陽明山國家公園園區生態工法之研究

內政部營建署陽明山國家公園管理處委託研究報告
中華民國九十三年十二月

陽明山國家公園園區生態工法之研究期中報告主席結論及辦理情形

本研究團隊為針對陽明山國家公園園區目標主體工程設施是否符合生態工法之設計，係運用相片評估法，規劃設計「陽明山國家公園園區目標主體工程及生態工法專家評鑑表」，以進行工程施評鑑與建議。

圖 4-8、柏油停車場工程現況圖

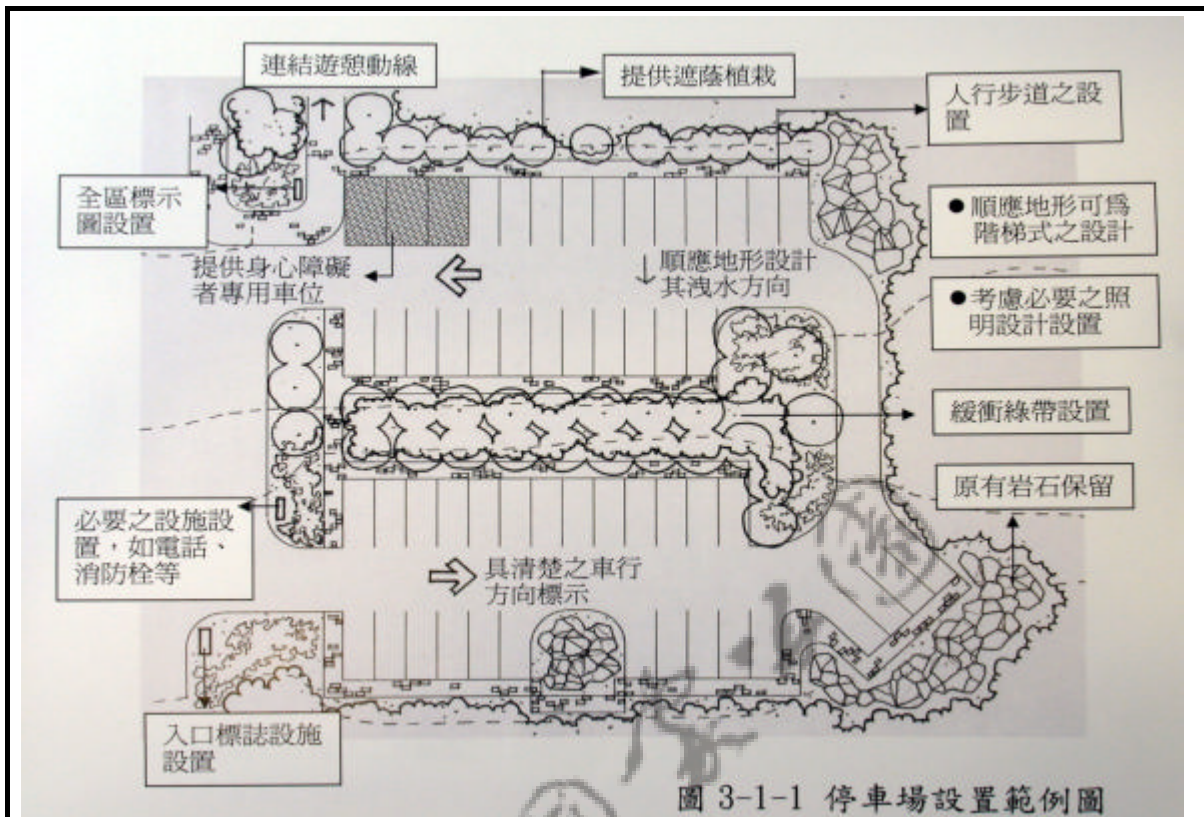
二、本工程設施不符合生態工法之處

- 1、柏油停車場鋪面之強度高於植草磚鋪面停車場，可供各式車輛停放，但減低其補注與涵養地下水之功能，增加地下排水管道負擔。
- 2、在環境協調性上，其周圍雖有植栽草皮，但大部分面積為柏油鋪面材料所構成，且缺乏大、中型樹木，因而降低樹蔭遮陽及美化環境之功能。
- 3、周圍植栽草皮綠地高度高於停車場鋪面，不利地面逕流進入綠地進行滲透。

三、本工程設施後續改善措施之建議

- 1、在後續停車場的規劃設置上，可將柏油鋪面停車場改為植草磚停車場，如此可減少地表水的逕流並增加入滲量，具有水土保持功能。
- 2、需定時巡查及清洗，以維護停車場周遭之環境，並檢查鋪面強度，以保護遊客行車之安全。
- 3、停車場周圍排水設施可採用草溝、透水溝或滲透性邊溝。
- 4、規劃停車場部分空間植栽當地樹種，以改變棲地環境之微氣候。
- 5、停車場周圍環境可規劃緩衝綠帶以隔離不良視線。

圖 4-10、植草磚停車場工程現況圖

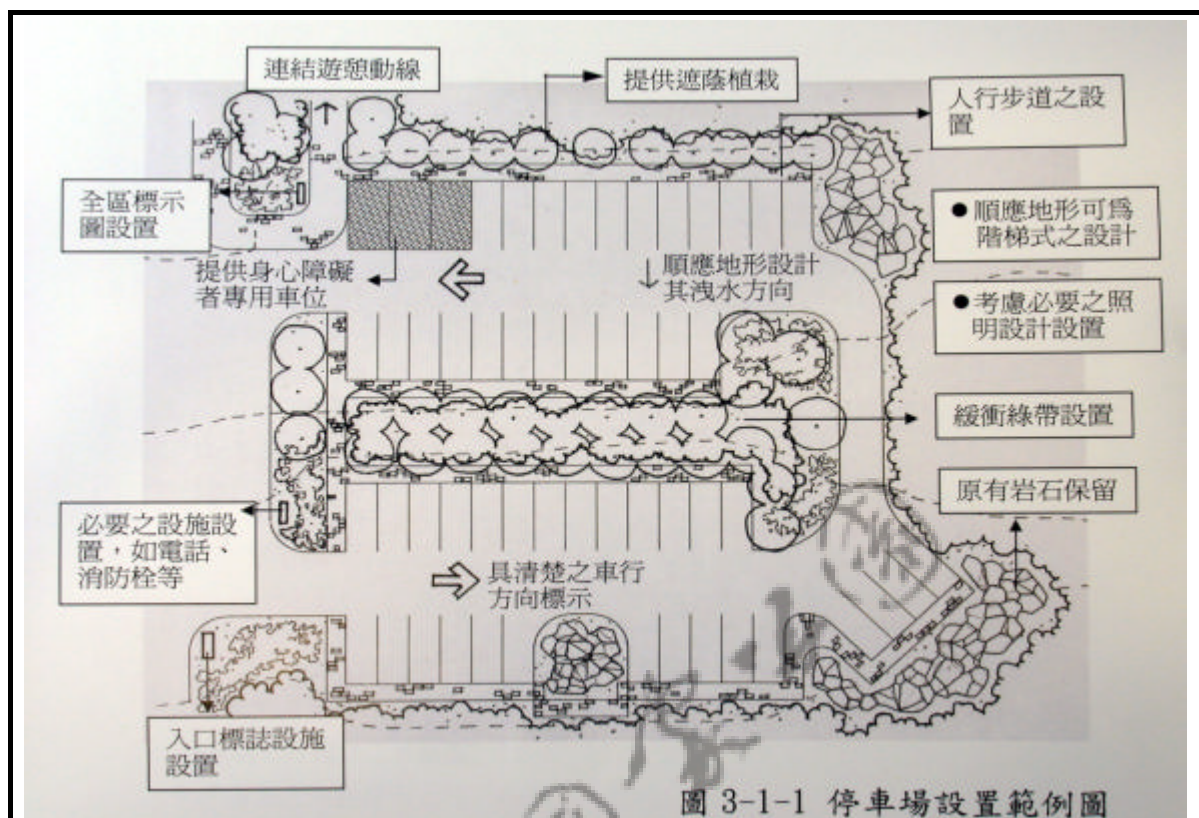
二、本工程設施不符合生態工法之處

- 1、停車場的管理標誌說明不明確，亦造成遊客行車不便及安全性。
- 2、停車場周遭主要以瀝青混凝土為主，雖有部分植栽草皮，但缺乏樹木植栽美化。
- 3、除停車格採用植草磚外，停車場內道路鋪面材料使用瀝青混凝土，缺乏透水性。

三、本工程設施後續改善措施之建議

- 1、改善原有停車場管理標誌，明確界定車輛行駛方向及動線。
- 2、改善周邊的機車停車場及腳踏車停車場之鋪面材料，宜以植草磚或透水性良好之連鎖磚，取代原有混凝土鋪面。
- 3、可加強草皮的養護以增加綠意。

圖 4-12、塊石步道工程現況圖

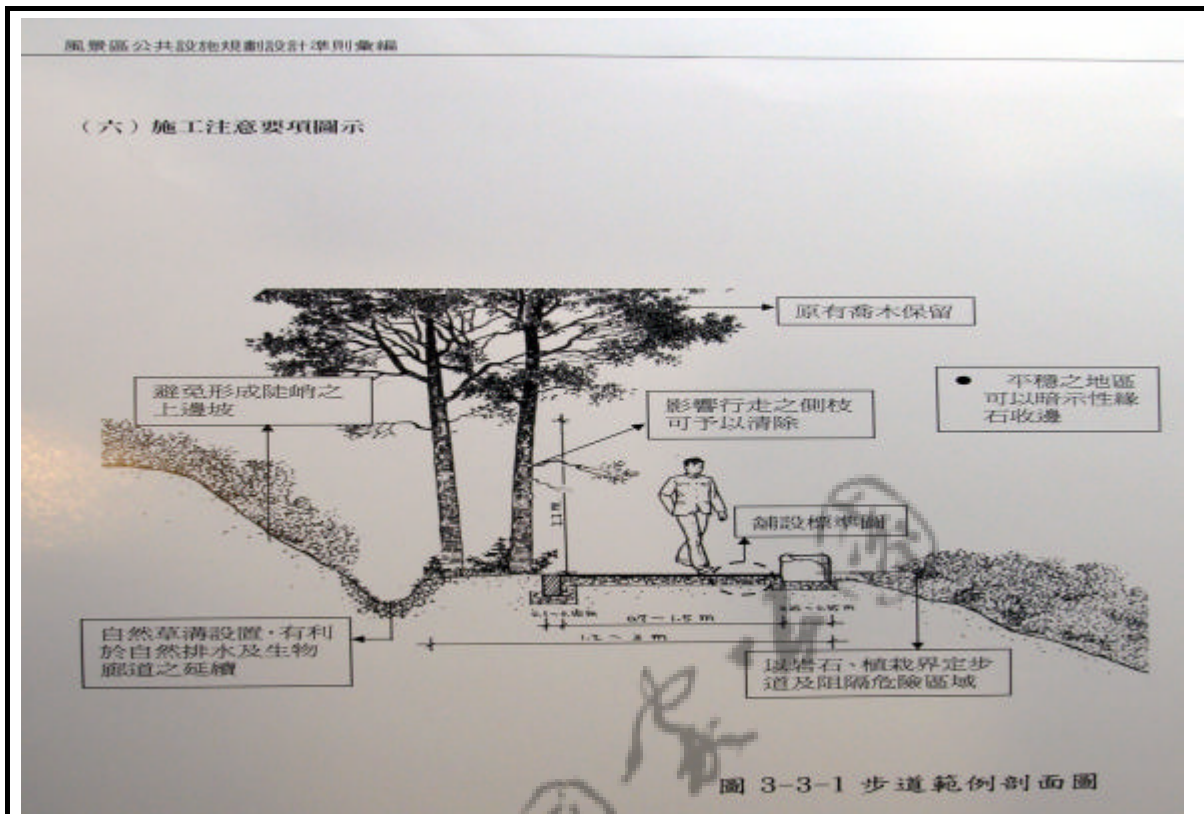
二、本工程設施不符合生態工法之處

- 1、塊石材質表面的特性不一，部分石材於濕度較高地區易生青苔等濕性植物，可能影響遊客行走安全。
- 2、較缺乏解說指引設施（如解說牌）及整體環境教育規劃。

三、本工程設施後續改善措施之建議

- 1、在濕度較高環境，塊石步道設施需定期維護管理，減少青苔之形成，避免因路面濕滑造成遊客受傷。
- 2、在後續的經營管理層面上，可考慮加強環境教育之推廣（如設置自導式解說牌、解說折頁等）。
- 3、可以岩石或喬木植栽來界定步道的區域範圍，並隔離危險區域以維護遊客安全。

圖 4-16、框架級配步道工程現況圖

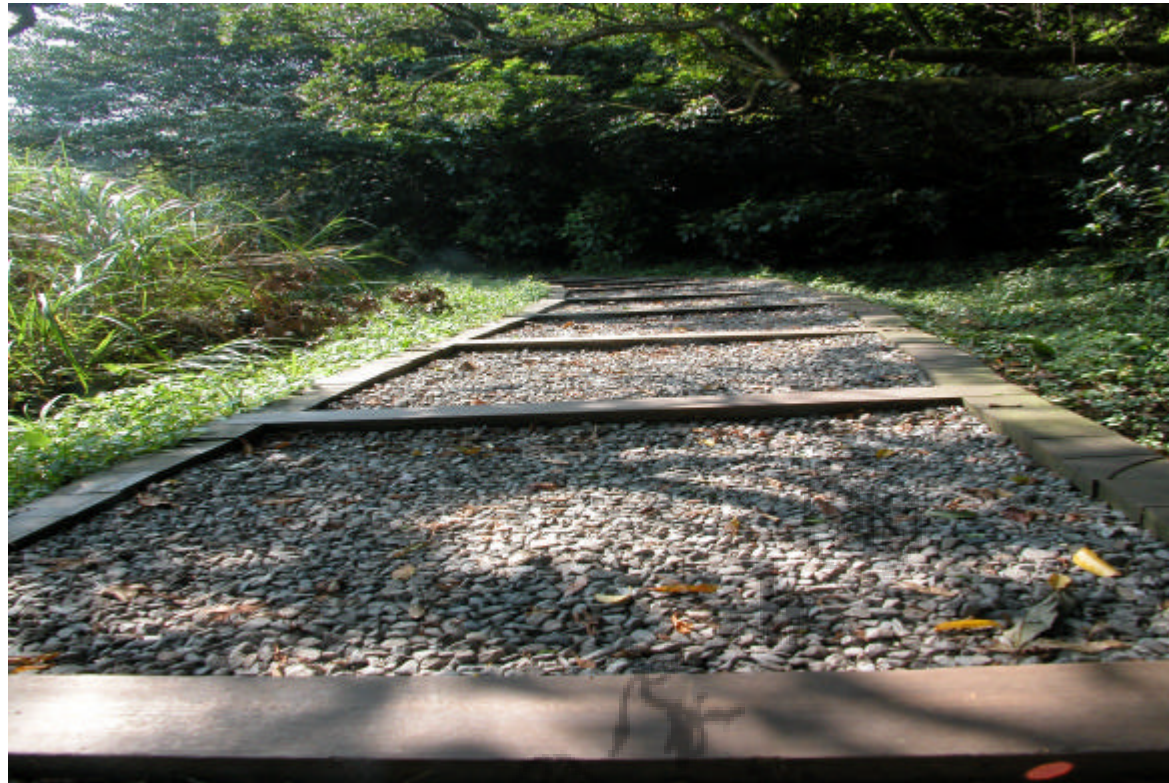
二、本工程設施不符合生態工法之處

- 1、框架高度之高度可能會妨礙遊客步行，遊客若不慎踢到可能會跌倒受傷，影響遊客安全。
- 2、後續的維護管理不易（如排水軟管易堵塞，造成步道積水現象），不符合成本效益分析。

三、本工程設施後續改善措施之建議

- 1、框架內之排水軟管，宜定時維護及保養，以免硬化破碎或堵塞，而影響排水功能。
- 2、在環境教育規劃上，可增設解說指引及標示系統，以導引遊客進入框架步道，並設置解說牌，以增進遊客對框架步道與周遭環境之瞭解。
- 3、宜降低框架步道之高度並調整框架之間距，將人體工學納入規劃設計之考量，以符合遊客行走的步伐跨距。
